# Bushaltestellen Beurteilung Zustand

Gemeinde Zollikon  
**Bushaltestelle Dufourplatz**  
**Dufour- / Bergstrasse**

**Studienbericht**  
**12.11.2019**

Plan Nr. Variante 4	
15630-21-105	
Datum: 29.08.2019	Rev.: .
Gezeichnet: Da	Geprüft: thi
Format: A3	Massstab: 1:500

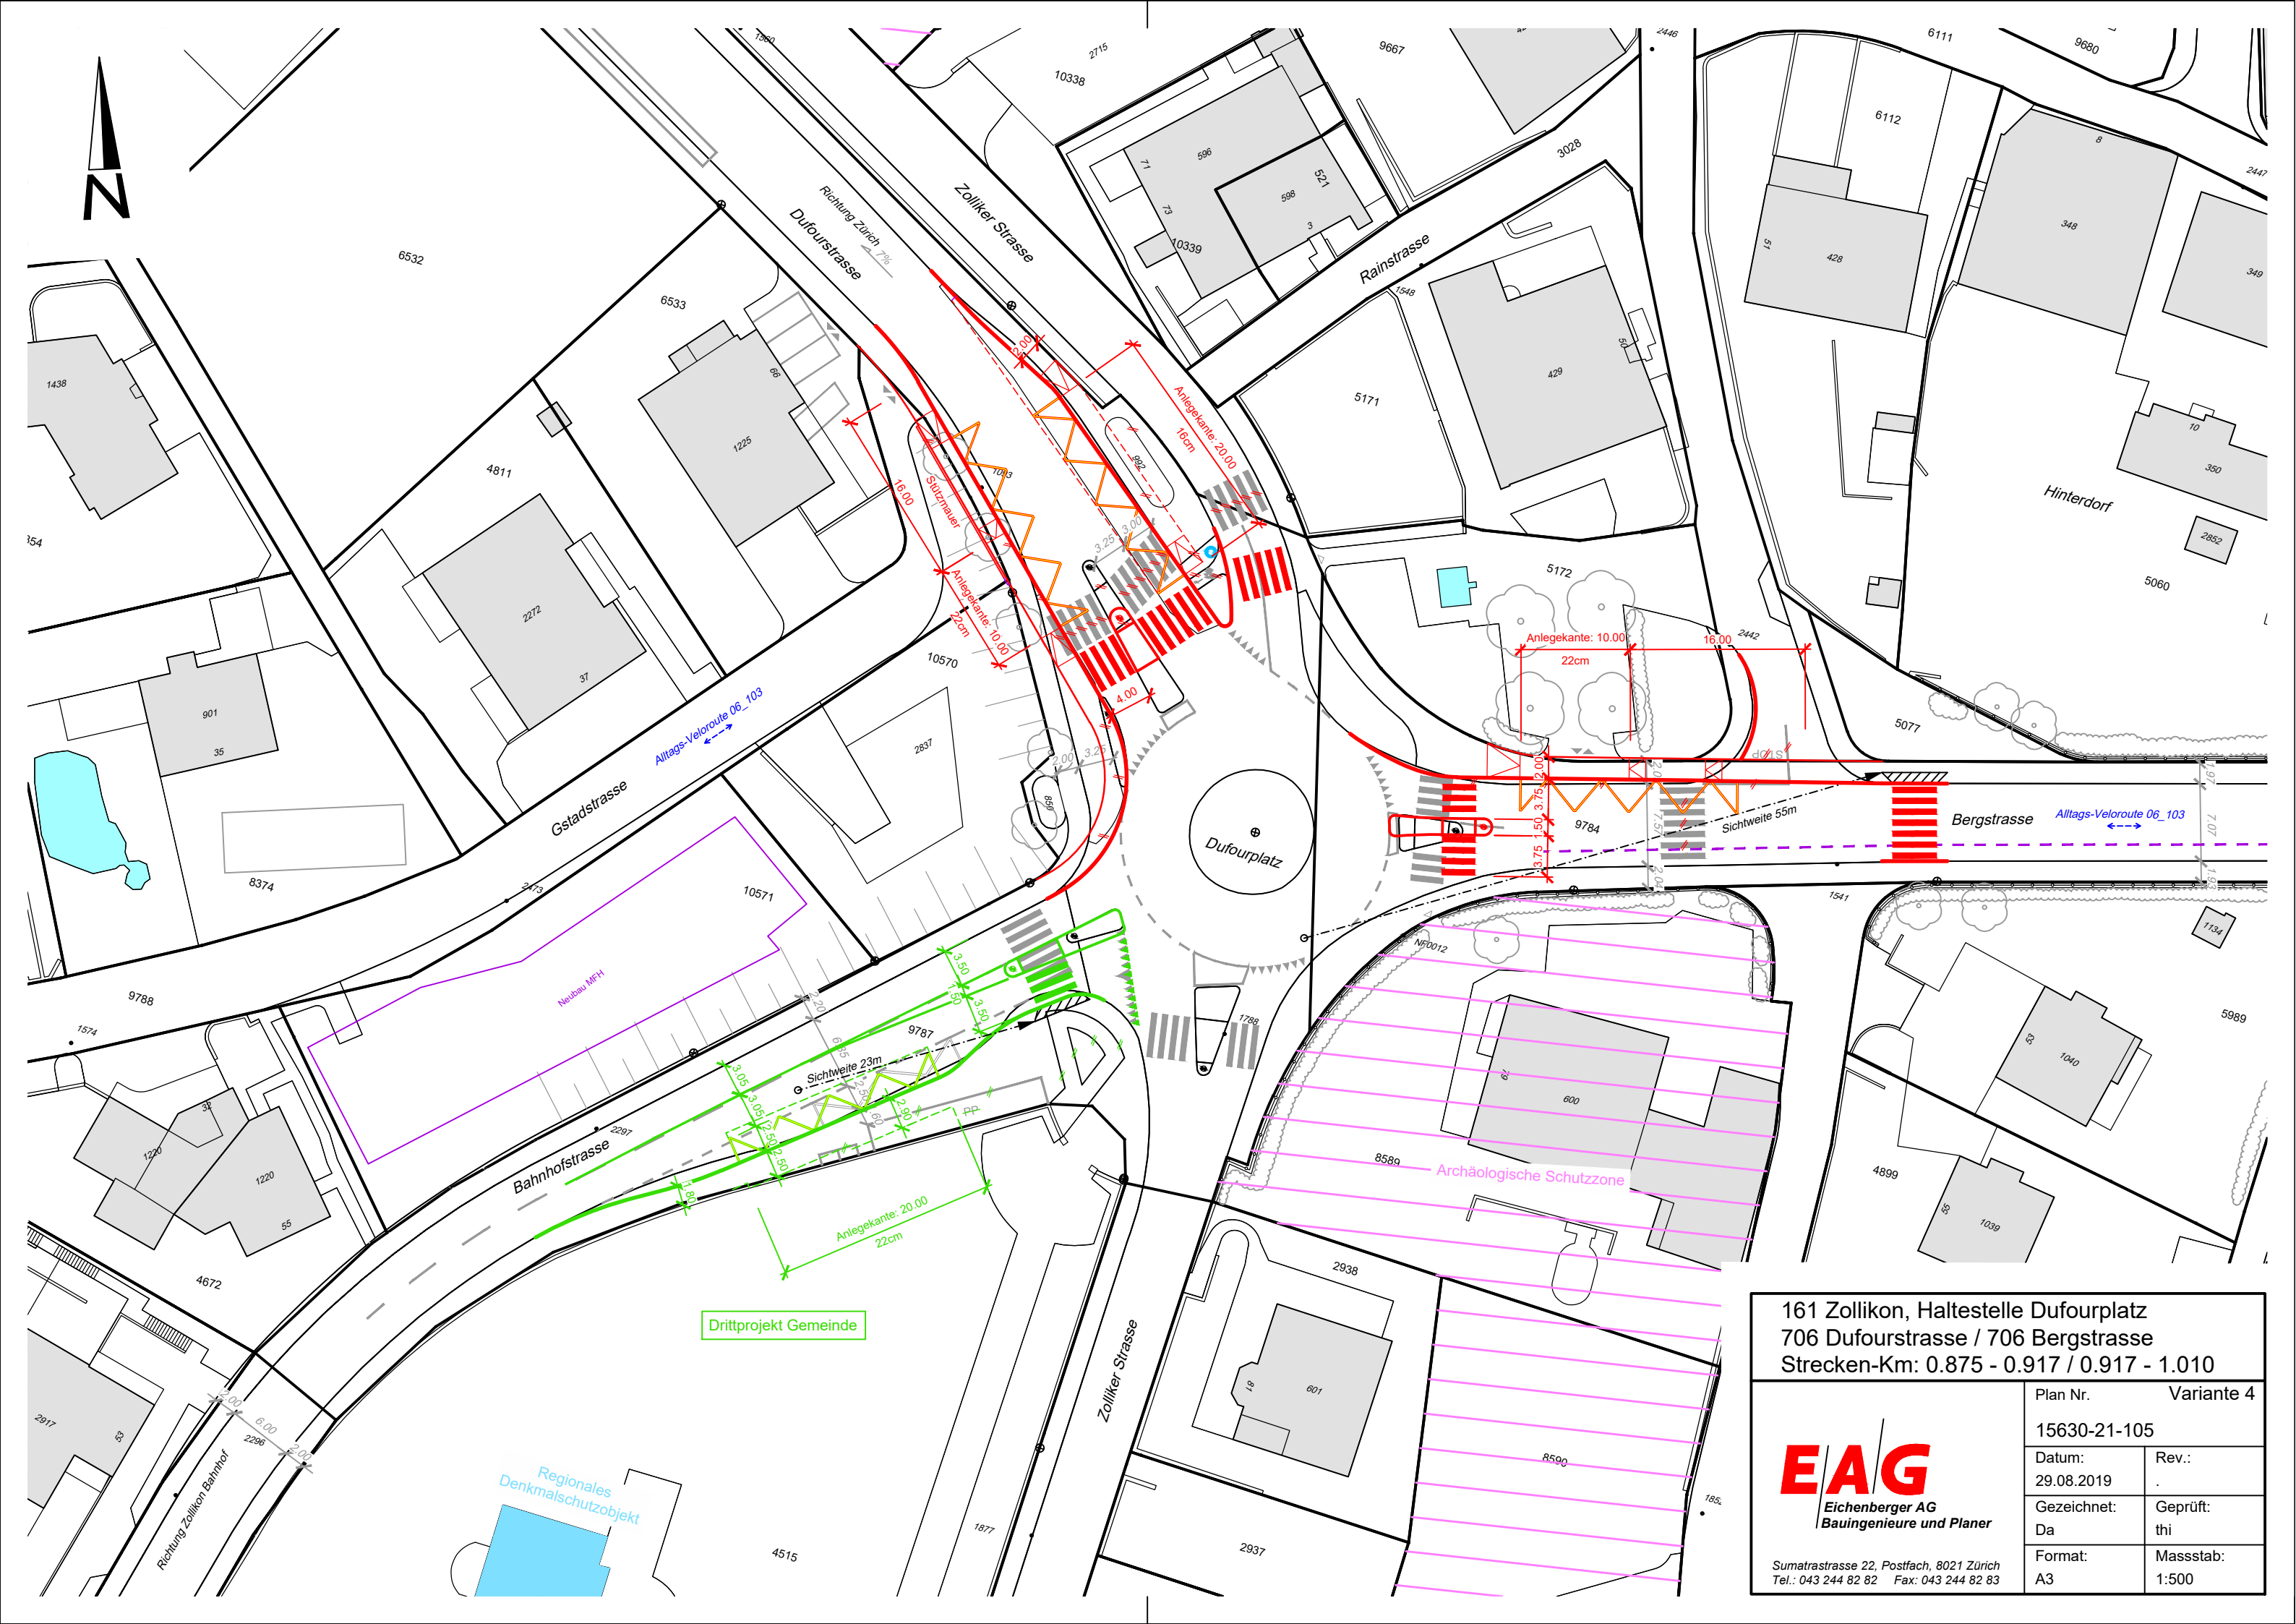
2.1	In Anbetracht des zu erwartenden Geschwindigkeitsniveaus der am Bus vorbeifahrenden Fahrzeuge ist diese Variante eine machbare Lösung.	<input type="checkbox"/>	<input type="checkbox"/>	<input checked="" type="checkbox"/>	
3	Stellungnahme VBZ	J	N	K

3.1	Bei der Linie 99 handelt es sich um eine neue Standardbus-Linie, welche ab Fahrplanwechsel Dezember 2021 den Balgrist mit dem Kinderspital und das Pflegezentrum Blumenrain mit dem Gemeindezentrum und dem Bahnhof Zollikon verbindet. Vorgesehen ist ein 15'-Takt (Hauptverkehrszeit) resp. ein 30'-Takt (übrige Zeit). Dafür wird die zusätzliche Haltekante in der Bergstrasse talwärts benötigt.	<input type="checkbox"/>	<input type="checkbox"/>	<input checked="" type="checkbox"/>

3.2	Die Haltekanten sind auf 10 m Länge auf 22 cm Kantenhöhe dimensioniert (Kissen). Die dafür nötigen geraden An- und Wegfahrten sind vorhanden.	<input type="checkbox"/>	<input type="checkbox"/>	<input checked="" type="checkbox"/>

Hier wie gewünscht die Kurzstellungnahme zur überarbeiteten Variante Dufourplatz (Plan Nr. 15630-21-105 vom 29.08.2019).

Zu den Bushaltestellen auf den Kantonsstrassen haben wir gegenüber der letzten Sitzung keine weiteren Anmerkungen. Bei der Bushaltestelle Dufourplatz, die in unseren Verantwortungsbereich gehört haben wir so auch keine Einwände. Ausser das auf dem Plan ein 22'er Abschluss angeschrieben aber wegen den Radian nehme ich an es handelt sich dabei um ein 16'er Abschluss. Ich habe noch abgeklärt ob die Möglichkeit besteht die Mauer zu versetzen. Dies wird vom Hochbau jedoch nicht akzeptiert wegen dem Schutzobjekt.

Eine mögliche Anpassung der Haltestelle liegt diesem Bericht bei (Situation 1:500), als Bestvariante wurde die Variante 4 (Plan Nr. 15630-21-105 vom 29.08.2019) gewählt.
